**Avis délibéré de la mission régionale
d'autorité environnementale
Hauts-de-France
sur le projet de déménagement
du site de préparation et de mise en bouteille
de la Distillerie de Gayant
sur la commune de Pecquencourt (59)**

n°MRAe 2021-5830

I. Le projet de déménagement du site de préparation et de mise en bouteille de la Distillerie de Gayant

Localisation du site impacté et des secteurs de compensation (source : DREAL)

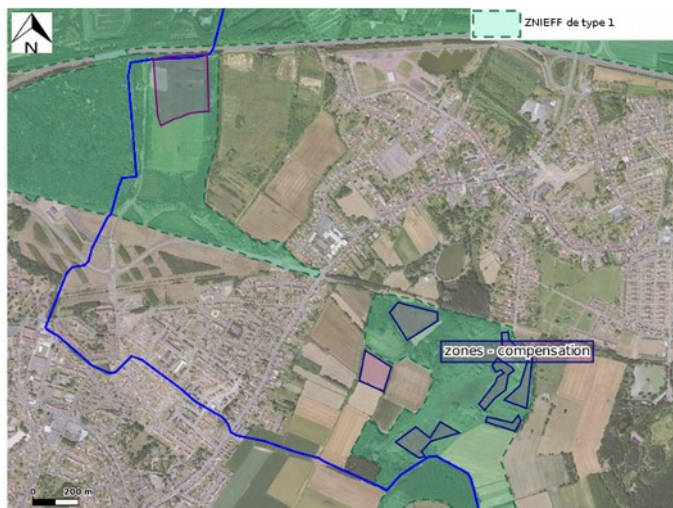
Ni l'évitement de la zone humide, ni la réduction des impacts n'ont été recherchés.

Les mesures de compensation concernant les zones humides sont présentées page 20 de l'étude d'impact. Les mesures compensatoires ont fait l'objet d'un rapport joint en annexe 3.

Le site de compensation se situe sur la commune de Pecquencourt sur une surface de 97 293 m².

Certaines de ces parcelles sont identifiées au titre du SAGE Scarpe aval comme « milieux humides remarquables à préserver (catégorie 2 de la disposition A-9.4⁷) » et « milieux humides à restaurer » (catégorie 1) dénommés « Les Biats » (cf. atlas cartographique 2009 SAGE Scarpe aval respectivement pages 65 et 44).

Selon l'étude d'impact page 20, le site de compensation est composé de prairies de fauche principalement. Le but de la mesure de compensation est de restaurer une zone humide de qualité (au niveau écologique) en restaurant des milieux topographiquement plus bas, avec réalisation de fauches de restauration, voire du débroussaillage dans le but de permettre à des végétations caractéristiques de zone humide de se développer.

Les mesures de restauration (travaux) sont décrites en annexe 3 pages 13-20 et cartographiées page 16 de l'annexe 3. Les mesures de restauration (travaux) reposent notamment sur des opérations de décapage de terres (terrassements), des recreusements de fossés existants et des opérations de fauche.

Cependant, ces travaux sont susceptibles d'impacter des habitats remarquables ; en effet, les parcelles du site de compensation présentent de forts enjeux écologiques, justifiant leur classement en ZNIEFF de type I, le marais du Bois de Bias. Aucun inventaire habitats-flore-faune n'a été réalisé sur les sites de compensation et aucune évaluation des fonctions associées aux zones humides n'ont été réalisés sur le site de compensation ni sur la zone humide détruite. Or, les mesures de compensation reposent sur le principe d'équivalence écologique (qualitative et quantitative) entre milieux impactés et milieux restaurés.

- *d'évaluer les fonctions associées aux zones humides, par exemple en utilisant l'outil d'évaluation nationale des fonctionnalités des zones humides⁸ mis à disposition par l'Office français pour la biodiversité ;*
- *de réaliser une détermination des habitats, de la flore et de la faune des sites de compensation ;*
- *de démontrer que les mesures de compensation respectent le principe d'équivalence écologique entre les milieux impactés et les milieux restaurés.*
